ACTA DE INSPECCIÓN A LA CALLE ELOY ALFARO, BARRIO SAN BLAS TUMBACO

INFORME LEGAL No. 053-DAJ-AMZT-2016 TRAZADO VIAL SECTOR SAN BLAS – PARROQUIA TUMBACO

INFORME TÉCNICO 048 – DGT-TV-2016

ÁREA: UNIDAD DE TERRITORIO Y VIVIENDA
ASUNTO: ACCESO A PREDIO N° 280105, SECTOR SAN BLAS, PARROQUIA DE TUMBACO.
FECHA: 23 DE AGOSTO 2016

Fotografías del estado actual del predio N° 280105

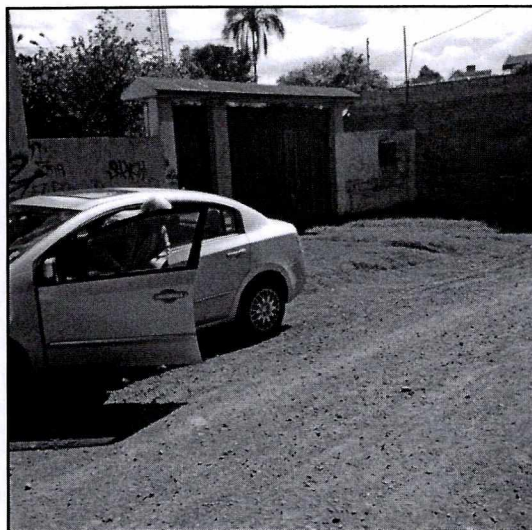
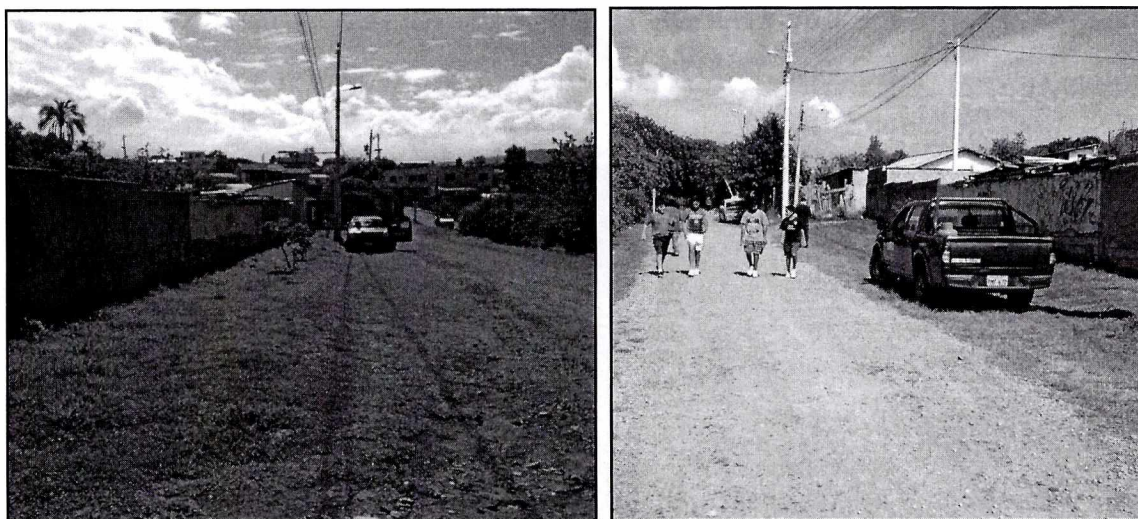
La Unidad Administrativa de Territorio y Vivienda de la Administración Zonal Tumbaco realizó la respectiva inspección al predio 280105 con clave catastral 10321-01-015, se verifica que dicho predio se encuentra sin acceso, además que el lindero norte del predio colinda con un pasaje de 8,00 m; y se manifiesta que es un pasaje privado que sirve como acceso al predio del señor Nájera Vallejo Silvio desde la calle Gonzalo Pizarro en el cual existe un portón vehicular.

DESCRIPCION GRÁFICA DEL TRAZADO VIAL:

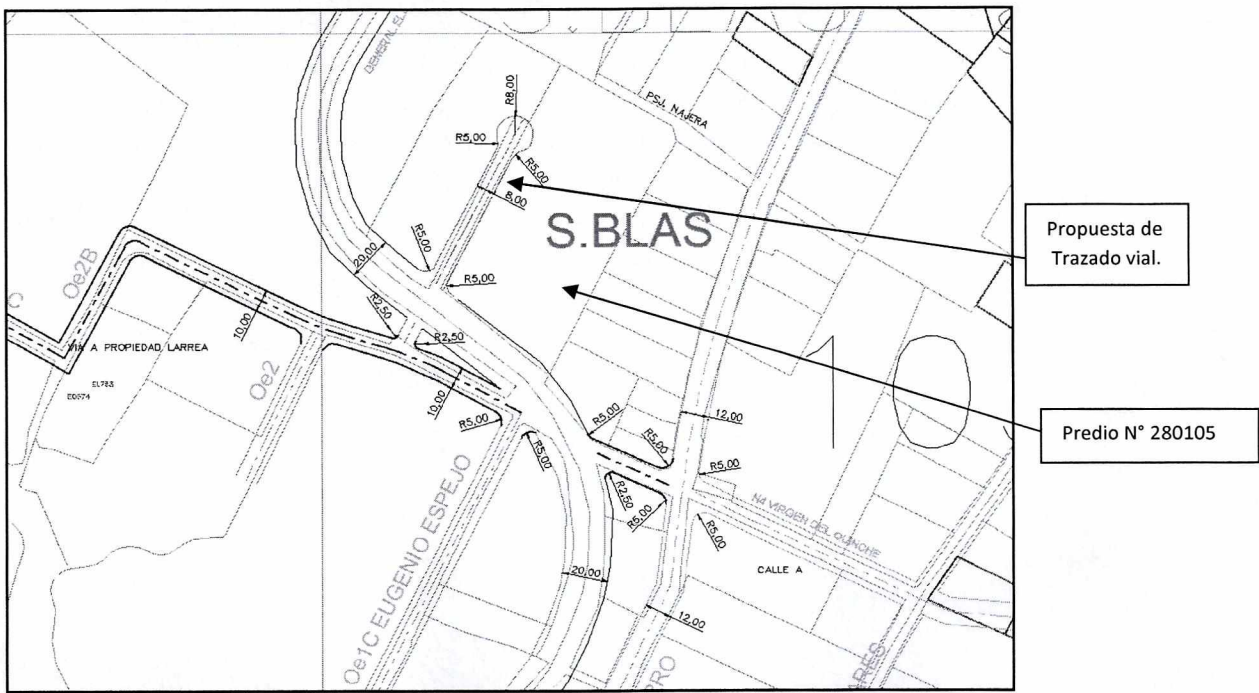
Realizada la inspección al predio N° 280105 con clave catastral 10321-01-015, ubicado en la parroquia de Tumbaco, sector San Blas, Calle Eloy Alfaro; los Sistemas informáticos, las Ordenanzas Metropolitanas vigentes, el Mapa PUOS V-1; es criterio de la Unidad Administrativa de Territorio y Vivienda de la Administración Zonal Tumbaco, informa que no es procedente dar acceso al predio N° 280105, por la Vía Eloy Alfaro, ya que en el sistema PUOS V1 está determinada como una vía EXPRESA y la Ordenanza N°0172 menciona “ *las vías expresas no admiten accesos directos a predios frentistas*”, en lo que respecta a la Unidad de Territorio y Vivienda se da una solución y se tramita el acceso al predio luego de analizar el Informe Técnico No. CL-349-GOM-DSV-2016 emitido por el Ing. Alejandro Larrea- Gerente de la EPMOP, en el cual se menciona que la alternativa No 3 presentada por el Administrado es la más conveniente ejecutar, con el fin que se solucione el problema de acceso para el predio No. 280105, y los predios de sus alrededores, se acoge al criterio emitido en oficio No. CL-349-GOM-DSV-2016, y presenta la Alternativa No. 3 como favorable para la solución a esta problemática. Por lo que se pide se analice la Alternativa No 3, la cual propone que el *pasaje s/n que tiene un ancho de 8,00m sirva para dar acceso al predio No. 280105*, el cual se acogería conforme lo establece la Ordenanza N° 0432, reformativa a la Ordenanza N°0172, en el Anexo Único, Reglas Técnicas de Arquitectura y Urbanismo, en el Cuadro N°1.- Especificaciones mínimas para vías urbanas:

La vía dará cumplimiento a lo solicitado y a lo establecido en la Ordenanza Metropolitana N°0432, que reforma la Ordenanza N°0172, sancionada el 20 de septiembre del 2013, Anexo Único Reglas Técnicas de Arquitectura y Urbanismo, numeral 1.2.3 Elementos del Sistema Vial, en su parte pertinente "Curvas o elementos que faciliten el retorno.- Las vías vehiculares que no tengan continuidad terminarán en curva o espacios que faciliten el retorno asegurando la comodidad de las maniobras de los conductores de vehículos.". Además informa,

La Administración Zonal de Tumbaco a través de la Unidad de Territorio y Vivienda **emite un criterio técnico FAVORABLE**, y remite la propuesta de trazado vial de acceso a predio N° 280105 con clave catastral 10321-01-015 ubicado en la parroquia de Tumbaco, sector San Blas, Calle Eloy Alfaro, acogándose al Informe Técnico No. CL-349-GOM-DSV-2016 emitido por el Ing. Alejandro Larrea- Gerente de la EPMOP, en el cual se menciona que la alternativa No 3 presentada por el Administrado es la más conveniente ejecutar para dar solución a la inaccesibilidad del sector, para que de ser el caso se proceda conforme lo establece la Ordenanza Metropolitana N° 0432, reformatoria a la Ordenanza N°0172, que establece el Régimen Administrativo del Suelo en el Distrito Metropolitano de Quito, en el Artículo... (73).- Sistema Vial, en la parte pertinente al numeral 5 informa que: *“Las administraciones zonales diseñarán, en su jurisdicción respectiva, todas las vías locales, peatonales, escalinatas y además las vías EXPRESAS rurales. Este diseño será realizado por las administraciones zonales, validado por la Secretaría responsable del territorio, hábitat y vivienda y enviado para conocimiento de la Comisión de Suelo y Ordenamiento Territorial, previa la aprobación del Concejo Metropolitano”*.

Sección Transversal de la vía de 8,00 m.:

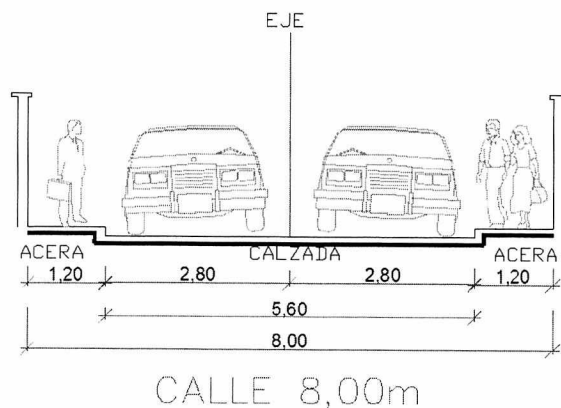
Ancho total de la vía	Calzada	Aceras
8,00 m.	5,60 m.	2 de 1,20m. (2,40m)

- SECCIÓN TRANSVERSAL: 8.00m
- CALZADA: 5.60m
- ACERAS (2): 1.20m c/u
- CURVA DE RETORNO RADIO: 8.00m
